PROTOKÓŁ Z NARADY KOORDYNACYJNEJ

Przebudowa ulicy Żeromskiego odcinek na zachód od ul. Godebskiego w miejscowości Raszyn 01, gm. Raszyn

Dot.: umowy nr 272.6.IR.2014 z dnia 04.03.2014 r. na wykonanie dokumentacji projektowej przebudowy ulicy Reymonta i ul. Żeromskiego w miejscowości Raszyn- faza projektu budowlanego

Przebudowy ulicy Żeromskiego odcinek na zachód od ul. Godebskiego w miejscowości Raszyn 01, w gminie Raszyn

Rys. 2 Mapa z projektem sieci skala 1:500

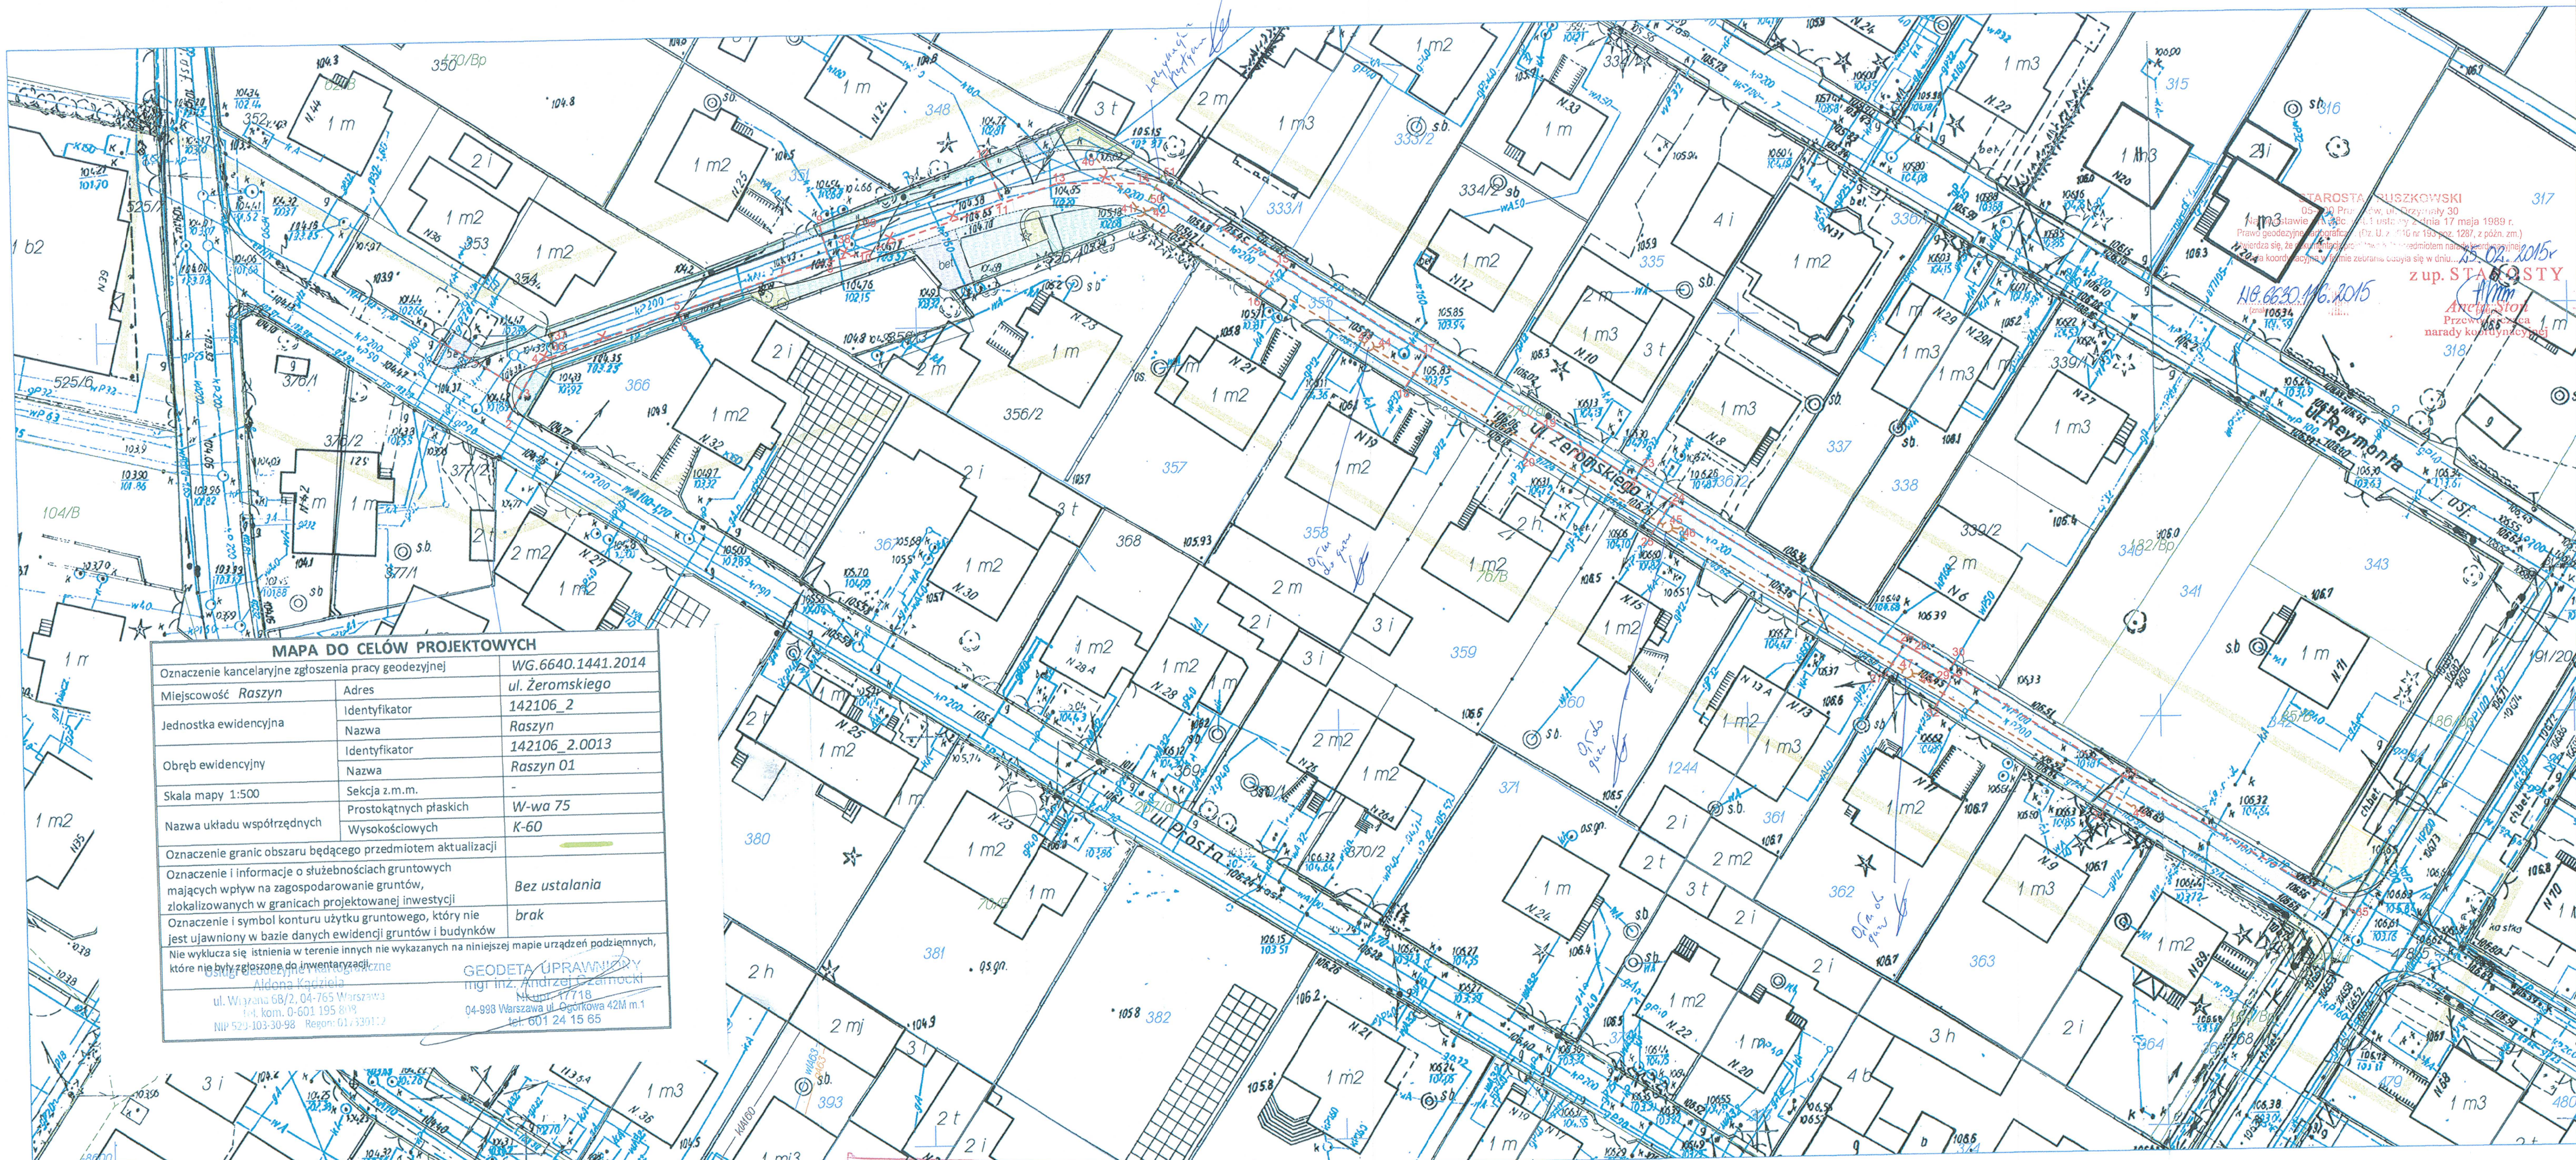
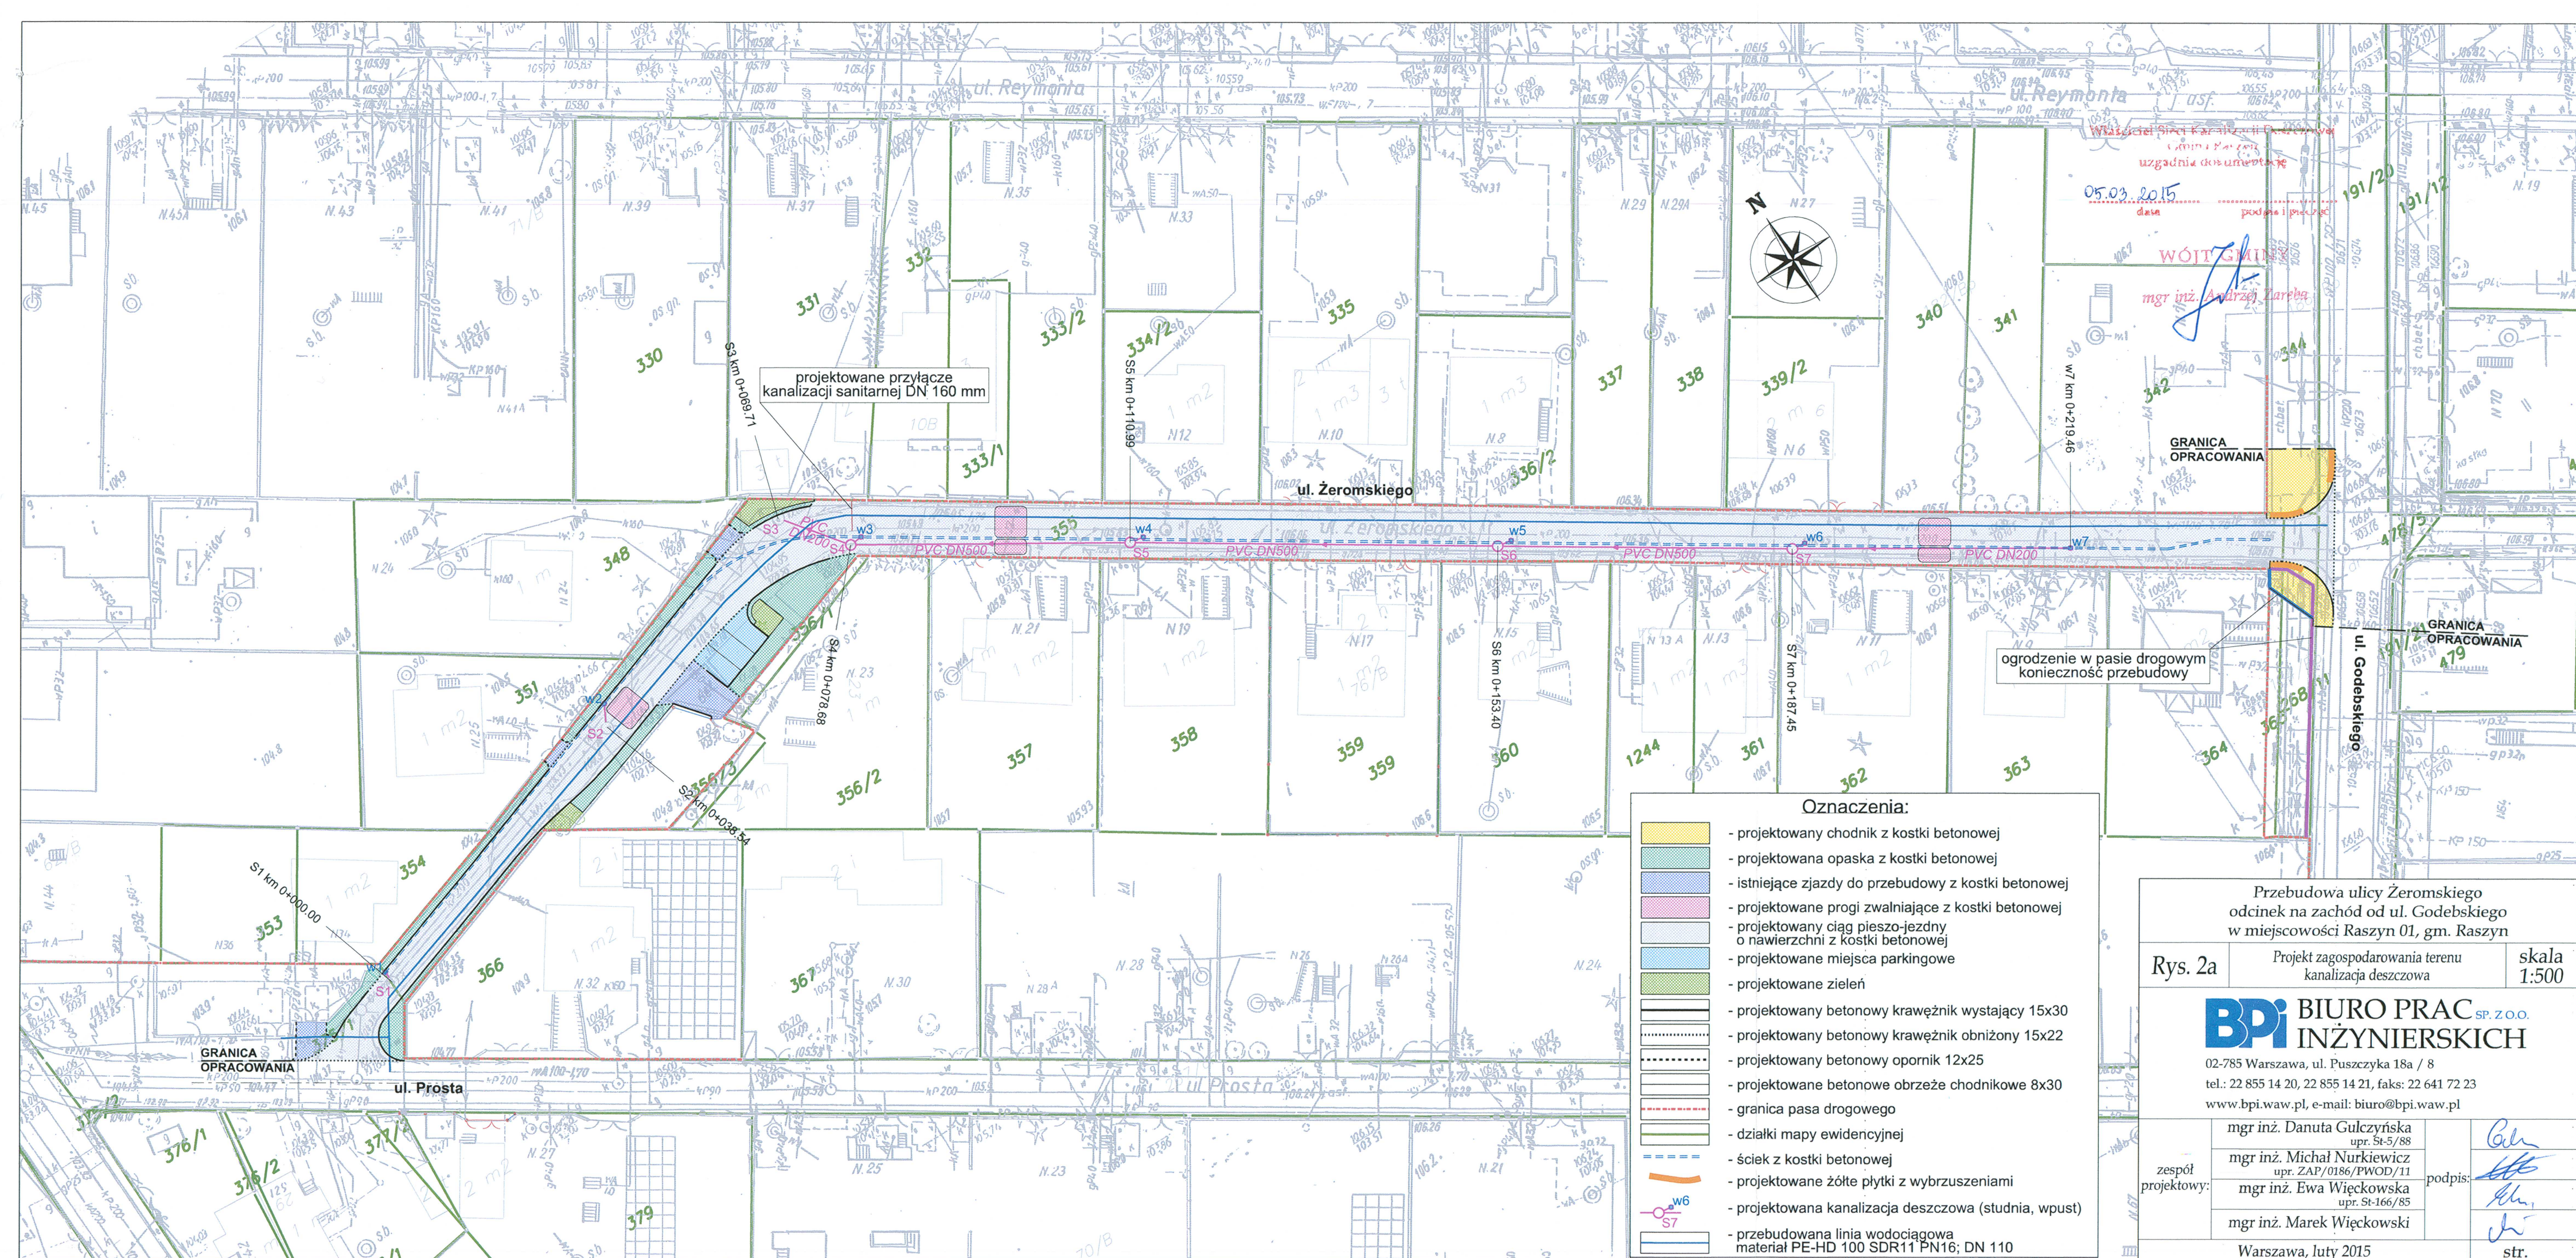
Lp.	Podmiot który reprezentuje uczestnik narady	Imię i nazwisko podpis	Stanowisko uczestnika narady
1.	STAROSTA PRUSZKOWSKI	Przewodnicząca narady koordynacyjnej – Aneta Stoń 	Wejście w teren uzgodnić z właścicielem działki.

2.	WYDZIAŁ INWESTYCJI I DROGOWNICTWA	GŁÓWNY SPECJALISTA 	D-1 Wykonać projekt organizacji ruchu na czas budowy i zatwierdzić w Starostwie Powiatowym w Pruszkowie

6.	POLSKA SPÓŁ. GAZ. REJON DYSTRYBUCJI GAZU W PRUSZKOWIE	 Anna Nowak	uwaga od 6.1.
7.	PGE DYSTRYBUCJA S.A. O W-WA RWE STOEN-OPERATOR SP. Z O.O.	Kończy Marcin 	uwagi: 7.1) i 7.2)

8.	NETIA S.A.	Kozłowski 	uwagi w adnotacji
9.	ORANGE POLSKA S.A.		ZAWIADOMIONY PRAWIDŁOWO NIE STAWIŁ SIĘ

1. Fragment planu sytuacyjnego

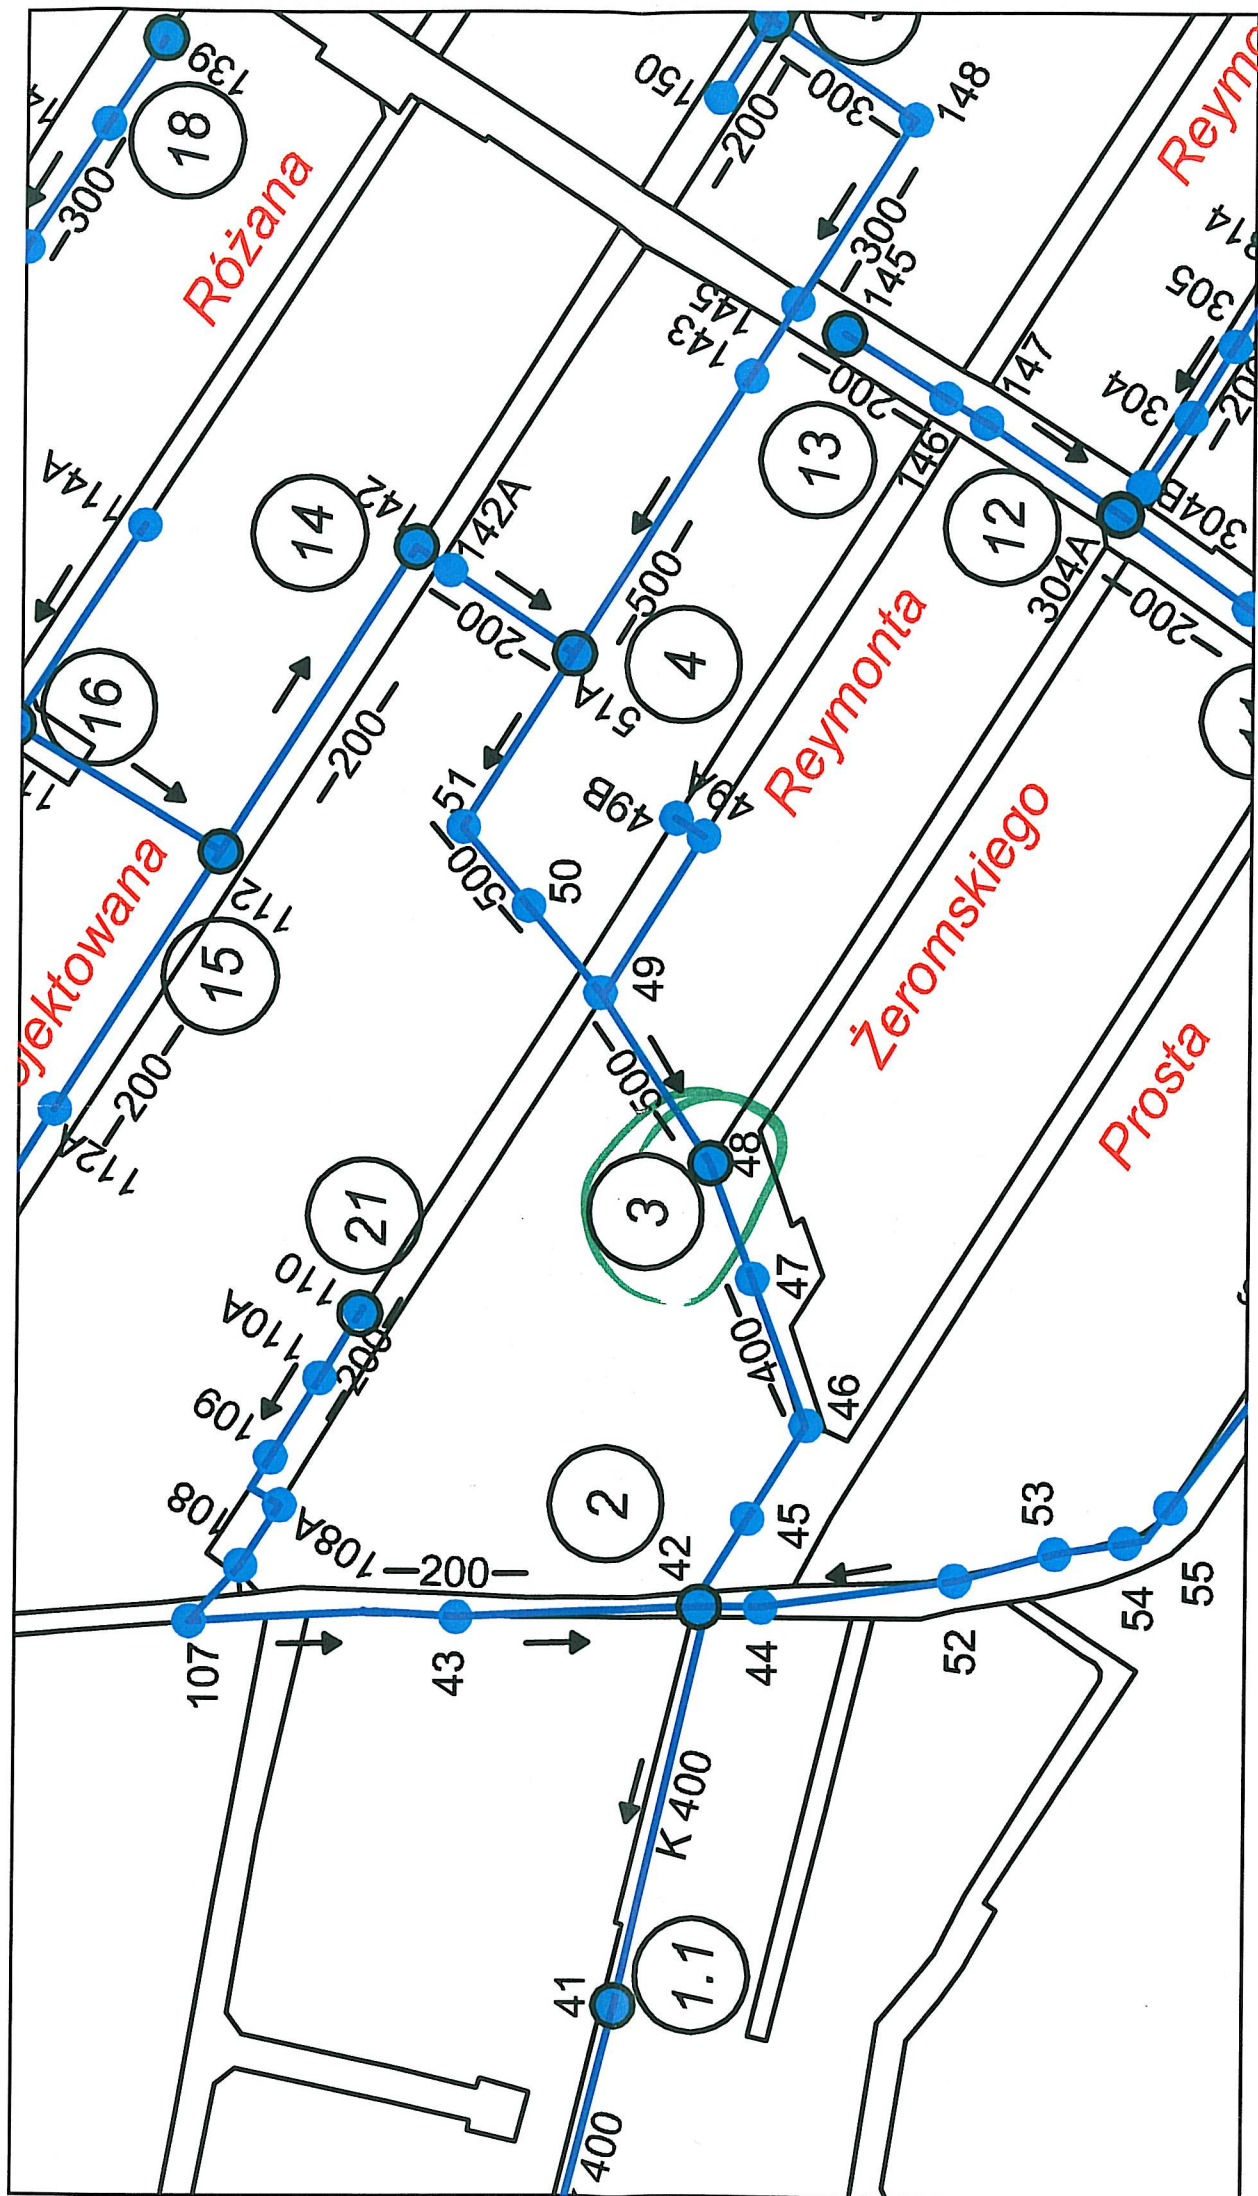
Projektowany kanał deszczowy w ul. Żeromskiego włączyć do istniejącej kanalizacji deszczowej w ul. Żeromskiego (do studni nr 48 wg. załącznika). Rzędne włączenia do istniejącej kanalizacji oraz średnice kanałów i studni należy sprawdzić w terenie. W związku z przeciążoną kanalizacją deszczową należy zretencjonować wody opadowe w sposób zapewniający odprowadzenie ścieków opadowych o natężeniu zrzutu nie przekraczającym 5% maksymalnego miarodajnego spływu wód deszczowych z terenu utwardzonego (szczelnego).
